Obvestilo o nujnem varnostnem ukrepu na terenu
Izboljšava izdelka
Nujno – potrebno je takojšnje ukrepanje

Datum izdaje 16. september 2019

Družba Abbott je odkrila možno težavo z zanesljivostjo v zvezi z nivojskim bulk solution senzorjem Alinity ci-series (LN 04S68-02). Podrobnosti o težavi in potencialnih vplivih so opisane spodaj.

Slika 1. Primeri počnega nivojskega senzorja (ni sprejemljivo)

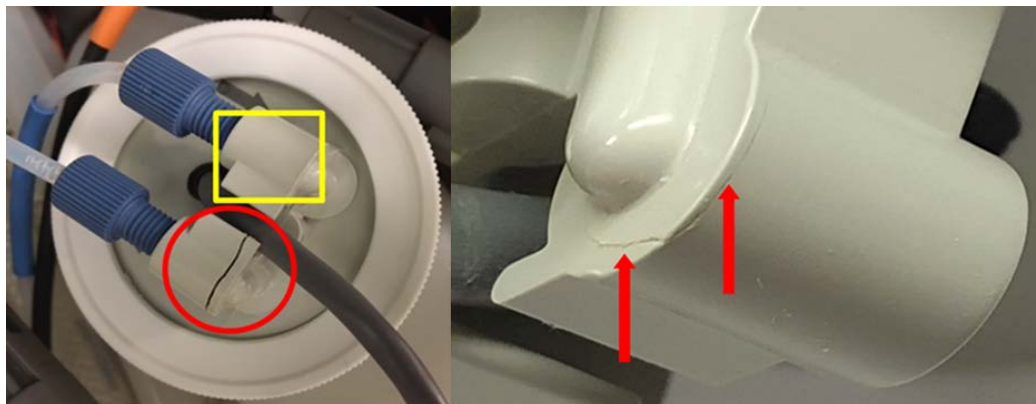
- Velikost in lokacija razpok na vhodnih in izhodnih odprtinah je spremenljiva. Glejte sliko 1.
 - Na vsakem nivojskem senzorju je „krivulja“, ki je normalen pojav proizvodnega procesa. „Krivulja“ ni razpoka ali okvara nivojskega senzorja. Glejte sliko 2.
4. Če odkrijete eno ali več razpok,
 - Zamenjajte nivojski bulk solution senzor. Del LN 04S68-02 lahko uporabljate, dokler ne bo na voljo del LN 04S68-03. Za navodila za zamenjavo glejte 9. razdelek v operativnem priročniku za Alinity ci-series.
 - Preglejte rezultate, pridobljene od zadnjega uspešno opravljenega nadzora kakovosti.
 5. Po končanem pregledu potisnite pladenj za steklenico rezervoarja v območje rezervoarja za bulk raztopino in zaprite vrata bulk raztopine.

- Območje v rdečem krogu označuje razpoko nivojskega senzorja.
- Območje v rumenem kvadratu označuje nepoškodovani vhod.
- Območje z rdečimi puščicami označuje razpoke.

Slika 3. Identifikacija nivojskega bulk solution senzorja (LN 04S68-02 in LN 04S68-03)

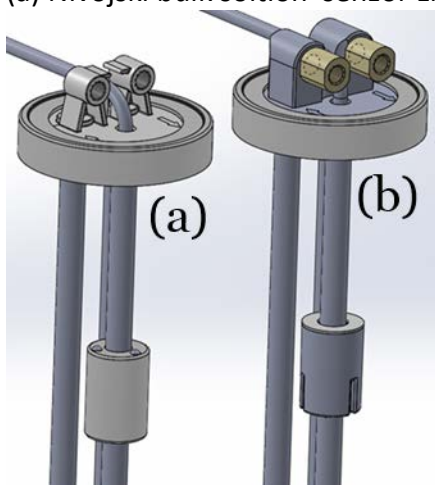
Družba Abbott je preoblikovala nivojski bulk solution senzor (LN 04S68-02) z namenom izboljšanja zanesljivosti. Preoblikovani nivojski bulk solution senzor (LN 04S68-03) bo na voljo od četrtega četrletja 2019. Obratovanje sistema se lahko nadaljuje z uporabo dela s serijsko številko (LN 04S68-02), dokler ne prejmete nadomestnih delov (LN 04S68-03), če upoštevate priporočene ukrepe, navedene v tem dopisu. Ko bo novi nivojski bulk solution senzor (LN 04S68-03) na voljo, družba Abbott priporoča zamenjavo dela LN 04S68-02 na vseh položajih v sistemih Alinity c in i.

(a) Nivojski bulk solution senzor LN 04S68-02, (b) Nivojski bulk solution senzor LN 04S68-03
